**RELATÓRIO DE FISCALIZAÇÃO TÉCNICA DOS SISTEMAS DE ÁGUA E  
ESGOTO DO MUNICÍPIO DE  
AMPARO**

**PRESTADOR: SAAE – SANEAMENTO AMBIENTAL AMPARO**

**Relatório R3 – Continuação do diagnóstico e não Conformidades**

**Americana, abril de 2015**

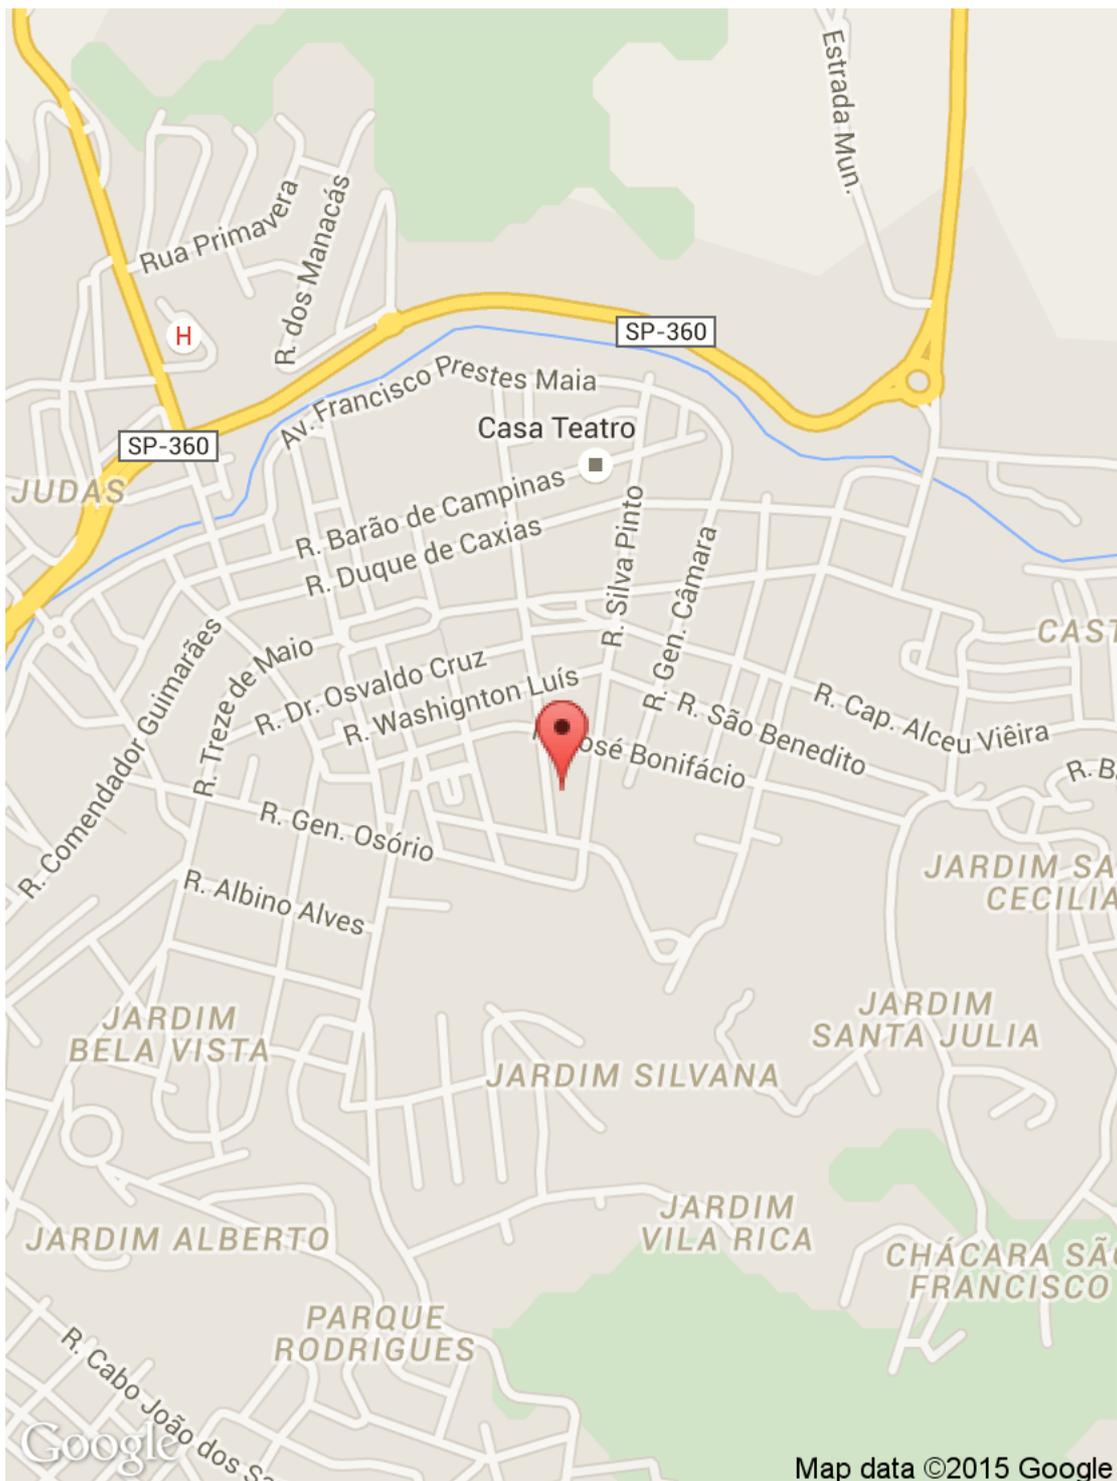
- ✓ Inexistência de guarda corpo na laje de cobertura (Art. 5.16.6 da NBR 12217/1994). Prazo: Em até 180 dias

### Item 6.8:

- ✓ Inexistência de plano de limpeza e a desinfecção periódicas e sua realização (Art. 5.1 da NBR 15527/2007). Prazo: Em até 180 dias

**Informações complementares:** Pequenos vazamentos e rechaduras no reservatório.

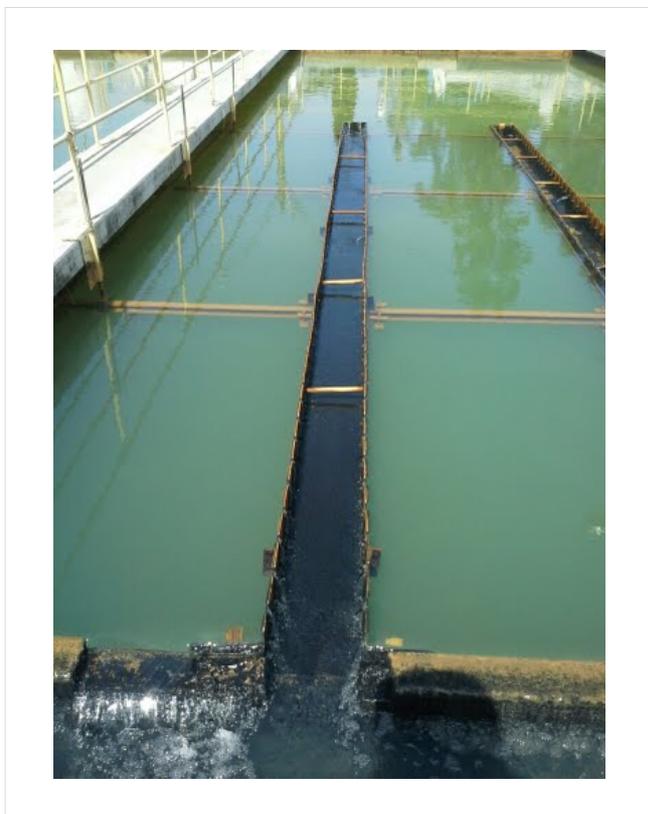
- ✓ Vertedores de água decantada aparentemente desnivelados (Art. 5.10.8 da NBR 12216/1992). Prazo: Em até 180 dias

**Item 5.18:**

- 1)** ETA opera acima de sua capacidade de projeto. O vazamento próximo ao tanque de gás cloro refere-se a obra executada na ETA para a construção de novo floculador. De acordo com técnicos do SAAE, o problema ocorre quando há o envaziamento dos tanques de decantação para executar a limpeza em decorrência da dilatação do concreto. Assim, gera-se um fissura e consequente vazamento de água próximo aos tanques de gás cloro. Como solução paliativa para não oxidar os tanques de gás cloro, foi instalada tubulação para drenar essa água até a galeria mais próxima.

- 2)** O tanque de gás cloro necessita de investimentos para o isolamento total da área, tendo em vista o sério risco a que estão expostos os técnicos e a população do entorno em decorrência de um eventual vazamento.

- 3)** Os decantadores, do tipo convencional, não possuem vertedores adequados, contribuindo para o grande arraste de flocos em direção aos filtros. A ETA necessita de reformas para a instalação de novos vertedores e de novos revestimentos nas paredes internas da mesma.

- 4)** Os vazamentos das tubulações de filtros encontram-se em estado crítico, tendo em vista o alto volume de água tratada que se perde em função de falhas nos registros e outros acessórios dessas tubulações.

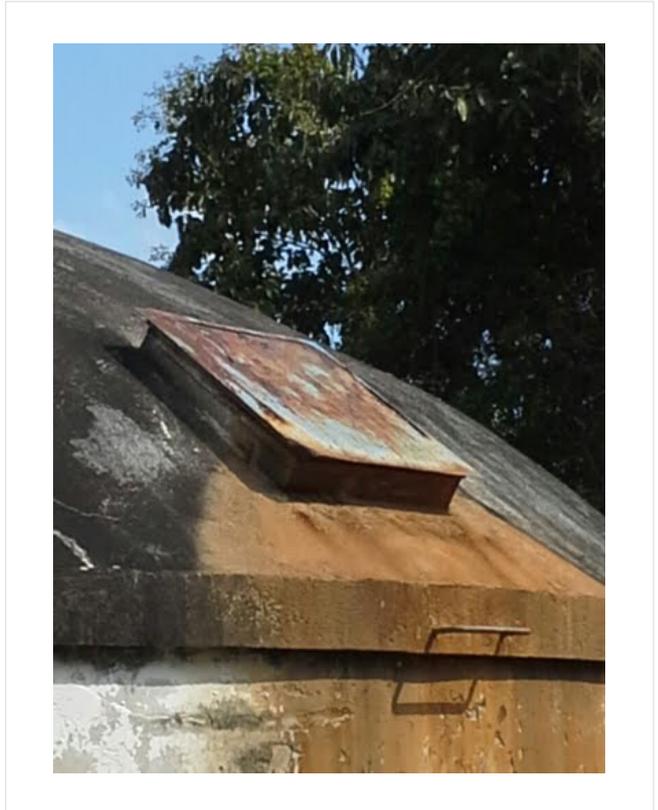
**Item 6.9:**

**Item 6.10:**

- ✓ Inexistência de telas de proteção contra entrada de insetos e pequenos animais nas tubulações de ventilação (Art. 5.14 da NBR 12217/1994). Prazo: Imediato

- ✓ O reservatório sem tampas de inspeção em boas condições (Art. 5.13 da NBR 12217/1994). Prazo: Imediato
